Изменение № 1 ГОСТ 1372—74 Клапаны запорные штуцерные латунные и бронзовые

Постановлением Государственного комитета СССР по стандартам от 09.01.79 № 50 срок введения установлен

Пункт 1.2. Таблица 2. Графы L , L_1 , H_2 , t , «Число оборотов маховика» изложить в новой редакции:

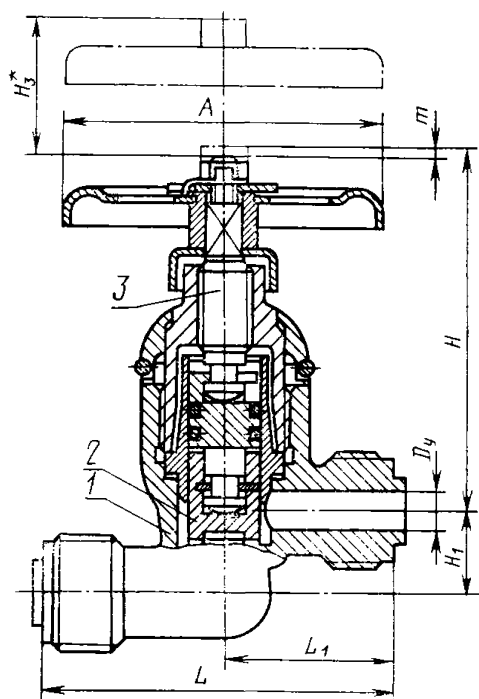
Чертежи 1 и 3 заменить новыми:
